Avis de la Mission Régionale d'Autorité environnementale de Nouvelle-Aquitaine sur le projet de mise en compatibilité du plan local d'urbanisme (PLU) d'Abidos (64) dans le cadre d'un projet de construction d'une canalisation de transport de gaz naturel

N° MRAe : 2021ANA23

dossier PP-2021-10693

Localisation des EBC supprimés sur le plan de zonage du PLU d'Abidos (source : rapport relatif à la demande de mise en compatibilité du PLU d'Abidos, p. 13).

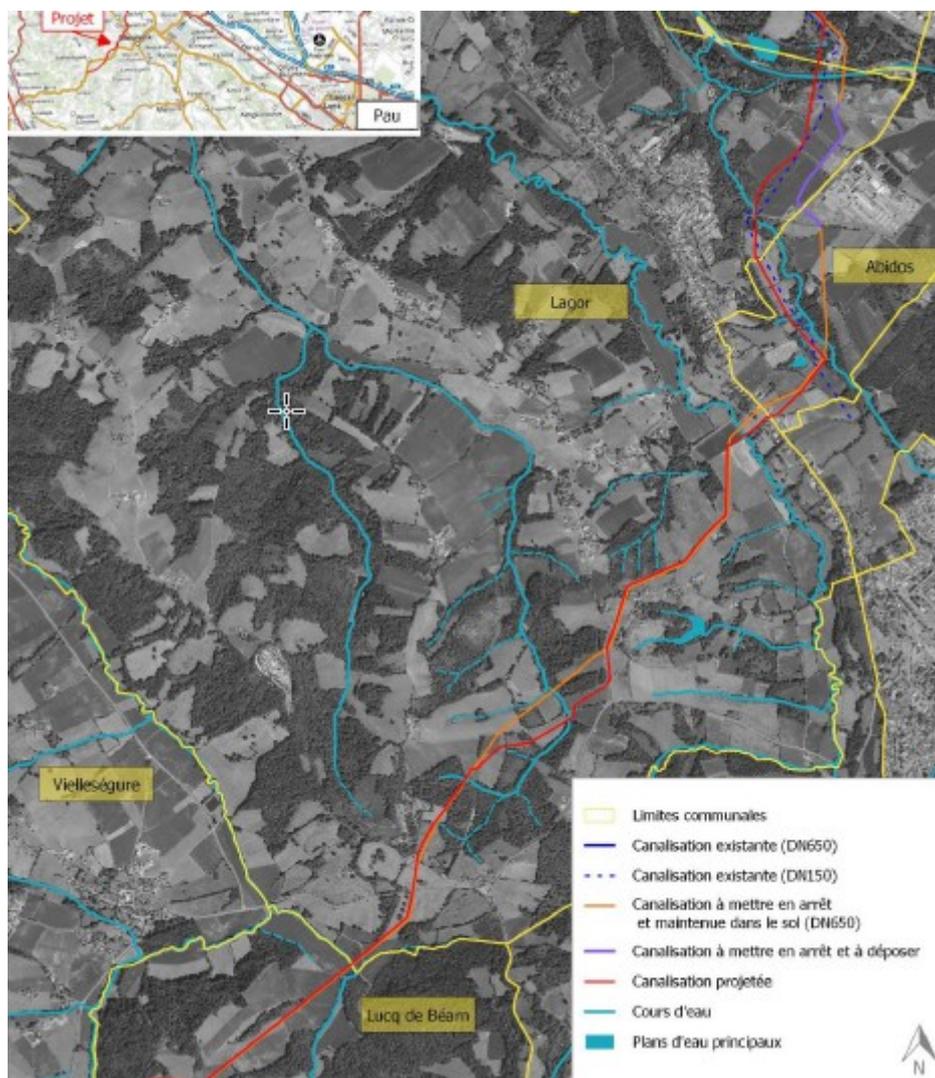
Le rapport précise que la mise en compatibilité du PLU d'Abidos aura pour conséquence la suppression de 535 m² d'espace boisé classé (EBC). Le rapport précise que sur ces 535 m² d'EBC déclassés, 285 m² seulement seront concernés par une demande de défrichement, l'un des EBC déclassés, d'une surface de 250m², n'étant actuellement pas boisé.

Les périmètres des EBC supprimés ne sont pas reportés sur ces cartes de zones humides. Cependant, d'après un premier repérage, les EBC supprimés n°1 et n°2 semblent jouxter des zones humides, pouvant aller jusqu'à un recouvrement partiel.

La MRAe recommande d'ajouter aux dossiers de mise en compatibilité du PLU d'Abidos une carte superposant les périmètres des EBC supprimés et les zones humides identifiées, avec une analyse précise des incidences potentielles.
